宍道断層に係る更なる追加地質調査結果(概要)

地点	コメント内容	調査結果
下宇部尾東	下宇部尾東のはぎ取り調査のうち、貫入岩付近の調査結果について、貫入岩の性状および堆積岩との接触関係について詳細な説明を行うこと。	ボーリング調査により、堆積岩と貫入岩の接触面から試料採取し、貫入岩の性状および堆積岩との接触関係を確認した結果、断層は認められない。
男島以西	女島地点において、現時点のボーリング調査のみでは断層の存在が否定できないことから、追加のボーリング調査を検討すること。	複数のボーリング調査により、地層の急傾斜部および貫入岩と母岩の接触部において、断層の存否を確認した結果、文献断層に対応する断層は認められない。

下宇部尾東貫入岩と堆積岩の接触関係 はぎ取り調査結果(スケッチ図, 写真)

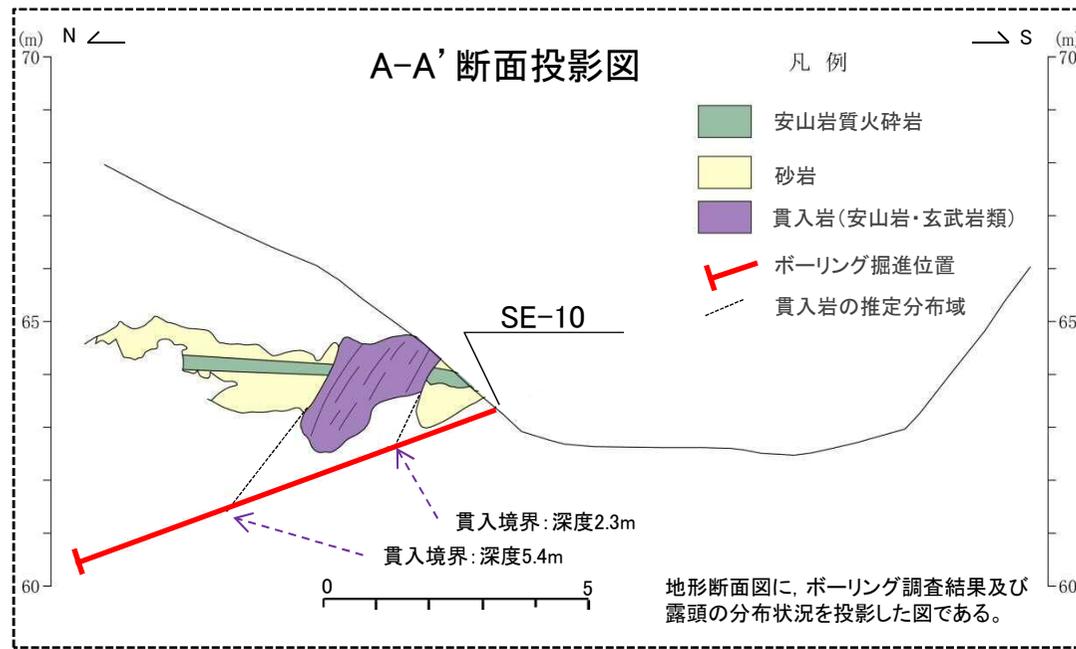
コメント内容:

下宇部尾東のはぎ取り調査のうち、貫入岩付近の調査結果について、貫入岩の性状および堆積岩との接触関係について詳細な説明を行うこと。

※薄片観察結果より、貫入岩(安山岩・玄武岩類)に見直しを行った。

女島地点ボーリング調査 対応方針(ボーリング調査位置図)

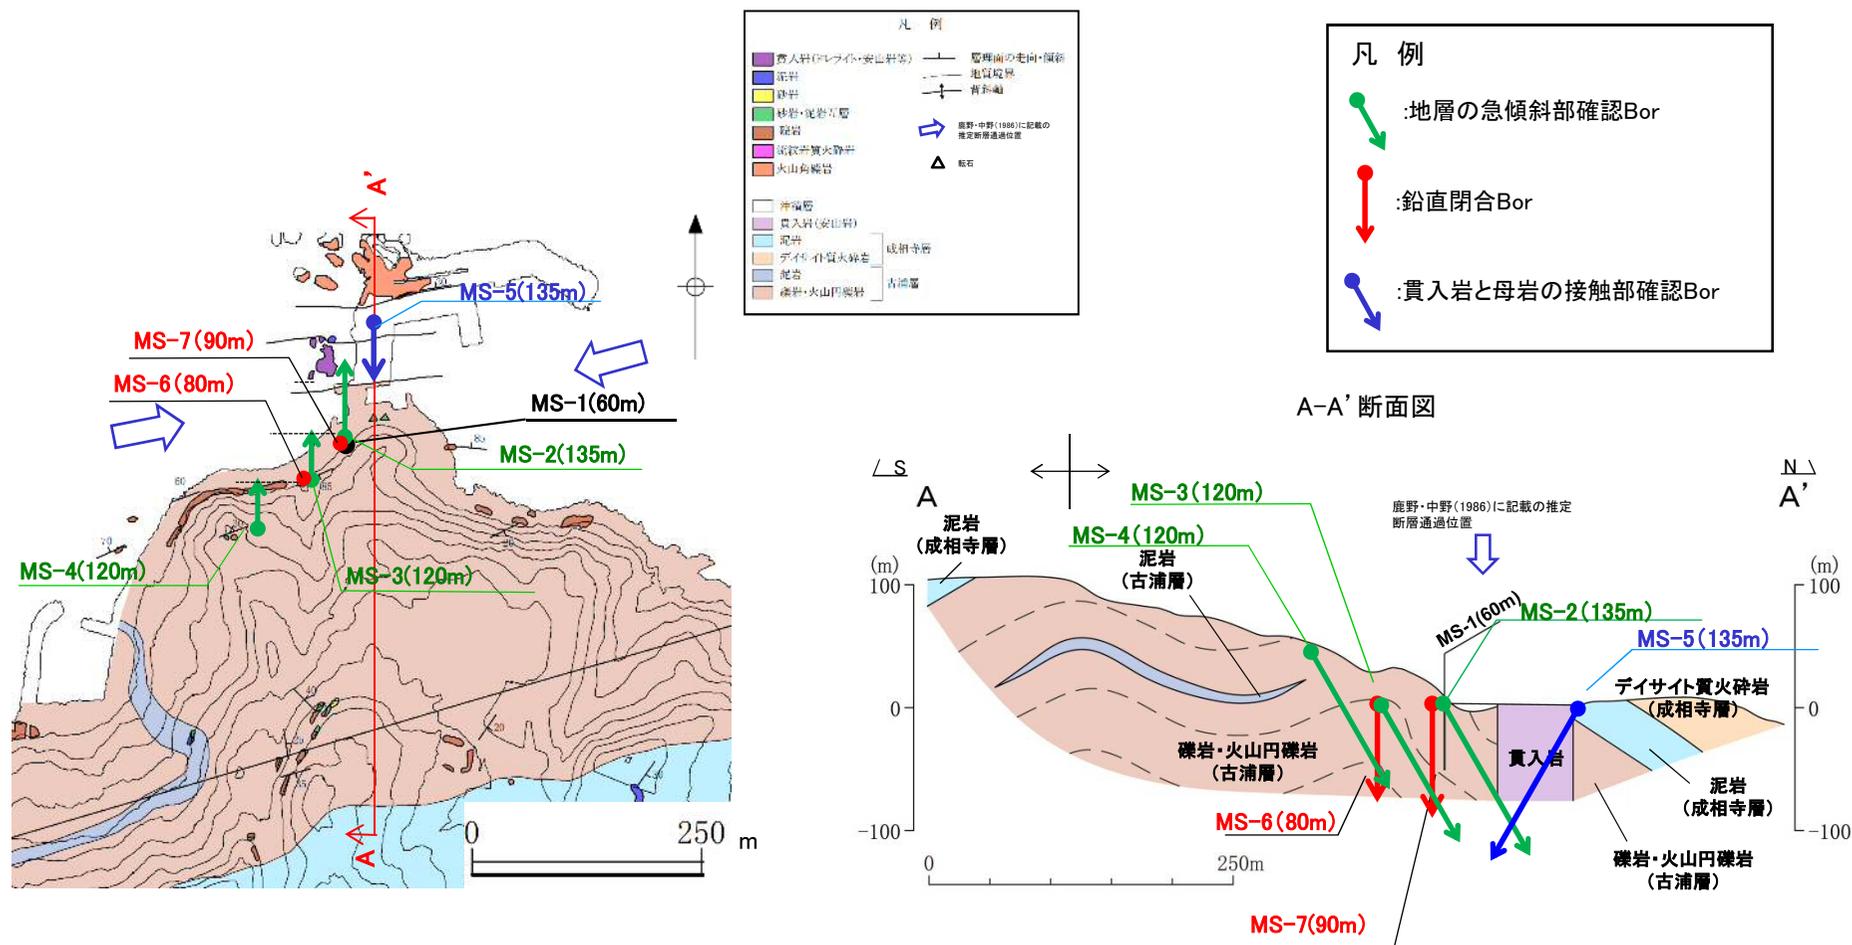
コメント内容:

女島地点において、現時点のボーリング調査のみでは、地層の急傾斜部及び貫入岩と母岩の接触部に断層の存在が否定できないことから、追加のボーリング調査を検討すること。

- 文献調査及び地表地質踏査の結果、急傾斜を示す古浦層と緩傾斜を示す成相寺層との間に、南傾斜の逆断層が推定されることから、当該地層の急傾斜部において、斜めボーリング3孔(MS-2, MS-3, MS-4)により断層の存否を確認する。
さらに、断層の存否の確認について万全を期すため、上記斜めボーリングを閉合するように、鉛直ボーリング2孔(MS-6, MS-7)を実施する。
- また、貫入岩と母岩の接触部において、斜めボーリング1孔(MS-5)により断層の存否を確認する。
